## חוות דעת הנדסית

המזמין:	גב' [REDACTED]
כתובת הנכס הנבדק:	רחוב [REDACTED], קרית אונו.
תיאור המבנה:	דירה בת [REDACTED] ח' - דופלקס. להלן: הדירה.
המוכר/ הקבלן:	[REDACTED]
שם הפרויקט:	[REDACTED]
תאריך הביקורת:	22/12/19
נותן חוות הדעת:	רון ארד, מהנדס אזרחי

### 2.1. חדירת רטיבות מהמרפסת

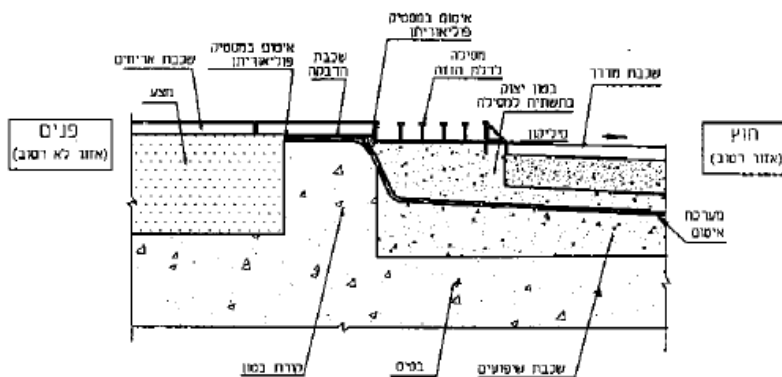
בקיר שבו מותקנת דלת ההזזה למרפסת התגלו סימני רטיבות מעל הפנלים. חדירת הרטיבות נובעת מכשל במערכת האיטום שבמשטח שמחוץ לדלת הכוללת את חגורת הבטון שמתחת לדלת שאינה אטומה כראוי.

סימני הרטיבות בקיר הנ"ל מופיעים בצורת בועות, קילופים ותפרחות בשכבת הסייד ובשכבת הגימור של הטיח (השליכטה) מעל הפנלים.

קריאה גבוהה במד הלחות: 20% בקירות. בדקתי את תכולת הרטיבות עם מד לחות מסוג Protimeter או GENERAL או Laserliner. הקריאות נמדדו עת היו האלקטרודות שלו נעוצות בתחתית הקיר הנ"ל, מעל לאריחי הפנלים.

פירוק הריצוף ברצועה הסמוכה לדלת ולקיר (מהצד החיצוני), תיקון האיטום סביב ומעל חגורת הבטון הסמויה שמתחת למפתן הדלת עפ"י ת"י 1752, חלק 1 (מערכת לאיטום גגות שטוחים מבטון: התשתית לאיטום דצמבר 1998) לגגות ומרפסות והתקנת ריצוף חדש במקום הריצוף שהוסר:

בטיח שניזוק - הסרת שכבות הטיח וטיח מחדש על פי ת"י 1920, חלק 2. (טיח: מערכת הטיח באתר אוקטובר 2002) וצביעת הקירות שניזוקו בשלמותם למניעת הבדלי גוון וצבע.

### 5.2. ליקויים באבן

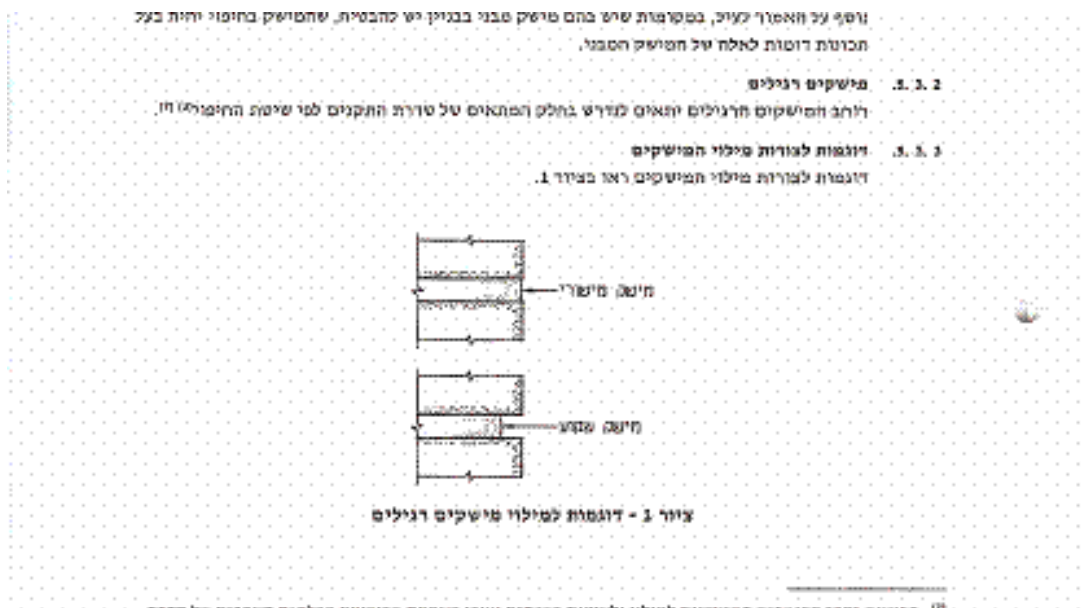
במרפסת התגלו הליקויים הבאים:  
- שברים באבני החיפוי. לדוגמא: בקצה קיר מזרחי במרפסת.

- אבן חסרה: חסר אבן חיפוי במסתור כביסה.

הליקויים הנ"ל מנוגדים לדרישות ת"י 2378, חלק 1 (לאבן טבעית), סעיף 3.2.1:

דרוש: ביצוע תיקון בדבק שיש בגוון מתאים, ללטש ולמרוח סילר. על התיקון להראות כחלק מהאבן הטבעית. במידה והתיקון בולט לעין יש להחליף את האבן. בכל מקרה שברים ברוחב שמעל 3 ס"מ, שהיה צריך למיינם לפני התקנתם, יש להחליף.

**5.4 קופינג**

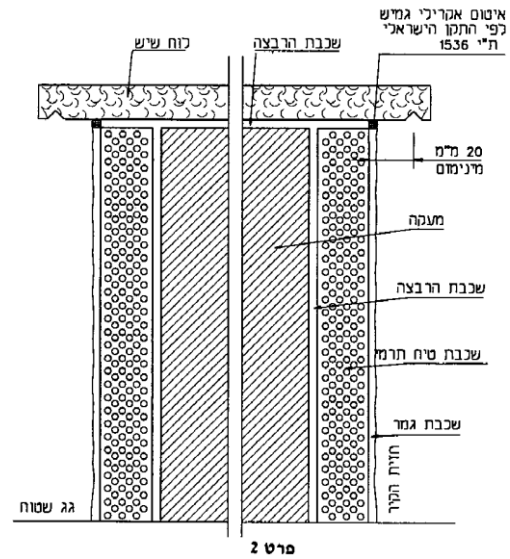
- ב. קופינג ללא שן מדלף (אף מים)  
קופינג שיש מתחת למעקה במקומות הבאים הנו ללא שן מדלף (אף מים).  
- בקורה מזרחית במרפסת (קו אבני קופינג וקורה אינם מקבילים).

הבהרה: שן מדלף נועדה למנוע זליגת מים על גבי הקירות וע"י כך מפחיתה באופן משמעותי את כמות המים המגיעה במגע עם הקירות. בנוסף, שן המדלף מונעת הכתמת הקירות כתוצאה מזליגת מים.

דרוש: ניסור שן מדלף.  
 עלות:

### 8.4. תריס גלילה

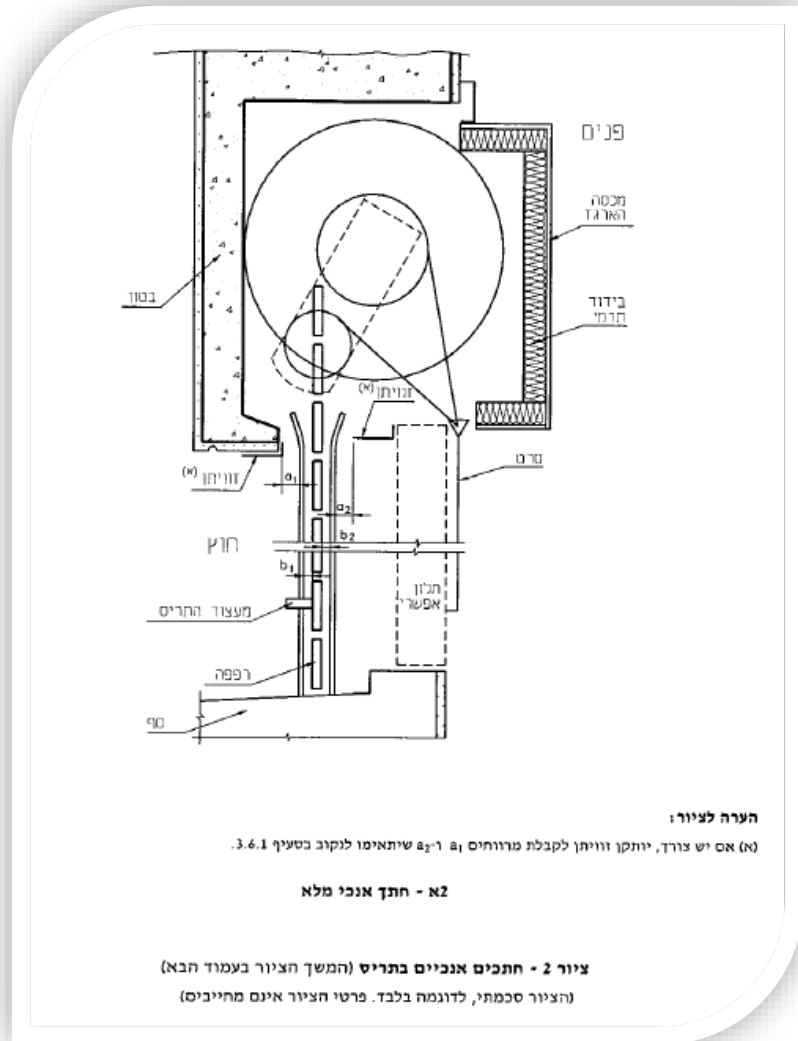
א. מרווח פנימי  
בחלקו הפנימי העליון של תריס הגלילה קיים מרווח בין הרפפות לבין ארגז התריס הגדול מ-15 מ"מ המותרים. הליקוי התגלה בתריסים הבאים:  
- תריס חלון צפוני ח' ילדים צפוני: מרווח של 30 מ"מ.

הליקוי אסור עפ"י תקן ישראלי ת"י 1509 חלק 2, סעיף 3.6.1:
